SUPERINTENDENCIA DE INDUSTRIA Y COMERCIO			
RAD:	12-18726- -6	FECHA:	2014-02-07 10:12:55
DEP:	2020 DIRECCION DE NUEVAS CREACIONES	EVE:	1 REGISTRO/DEPOSITO/CONCESION/DEPOSITO
TRA:	2 PATENTES DE INVENCION	FOLIOS:	7
ACT:	519 PRESENTACION

Asunto: Radicación: 12-18726- -6
 Trámite: 2
 Evento: 1
 Actuación: 519
 Oficio: 1396
 Folios: 7

Título de la solicitud: “Sistema Modular para el Beneficio Húmedo de Café sin Contaminación de las Aguas”

Fig. 1, J.N. Wintgens, 2004.

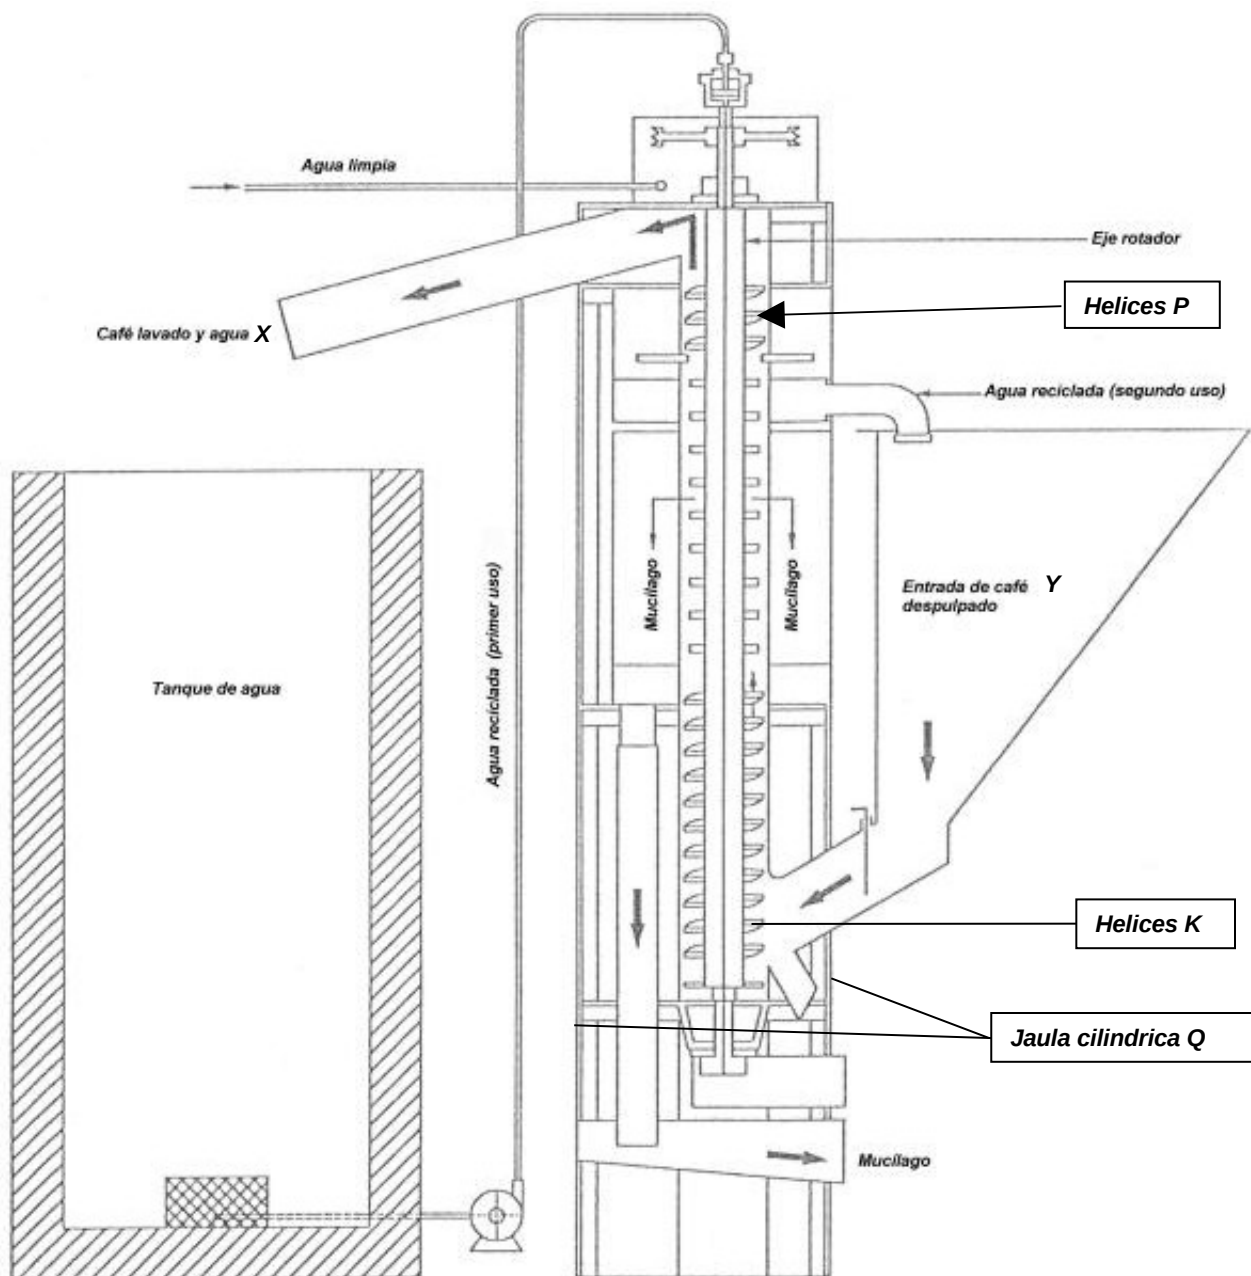
Agitadores (2) acoplados solidariamente al eje (1) los cuales giran coaxialmente con el eje (1) y permiten el lavado del café.	Agitadores (2), acoplados solidariamente al eje (4) los cuales giran coaxialmente con el eje (4) y permiten el lavado del café (Fig. 2).	Agitadores “A” acoplados al eje “T” los cuales giran coaxialmente con el eje “T” y permiten el lavado del café.
Una hélice impulsora (7) acoplada solidariamente al eje (1) y sobre la sección inferior del eje (1)	Una hélice impulsora (1) acoplada solidariamente al eje (4) y sobre la zona inferior del eje (4) (Fig. 2).	Una hélice “K” acoplada al eje “T” sobre la sección inferior del mismo. (Fig. J.N. Wintgens).
Una hélice intermedia (6) acoplada solidariamente sobre la sección intermedia del eje (1).	No menciona	Una hélice intermedia “P” acoplada al eje “T” sobre la sección intermedia del eje “T” (Fig. 1, J.N. Wintgens).

La diferencia entre la invención, definida en la reivindicación 1 y el desmucilagador de flujo ascendente de D2 consiste en que no hace referencia a los orificios en la superficie de la jaula "Q" para la entrada de agua al sistema.

Sin embargo, la utilización de hélices intermedias ajustadas sobre el eje en la zona intermedia para mejorar el transporte del grano de café lavado hacia el puerto de salida del desmucilaginator ascendente, ya está divulgada en el documento D2 que se refiere una hélice intermedia “P” acoplada al eje “T” sobre la sección intermedia del eje “T” (Fig. 1, J.N. Wintgens).

En consecuencia, la persona del oficio normalmente versada en la materia, incluiría la hélice intermedia ajustada al eje del documento D2 en el desmucilaginator ecológico divulgado en el documento D1 para llegar así al objeto de la reivindicación 1 de la solicitud. Por lo cual se considera obvia.
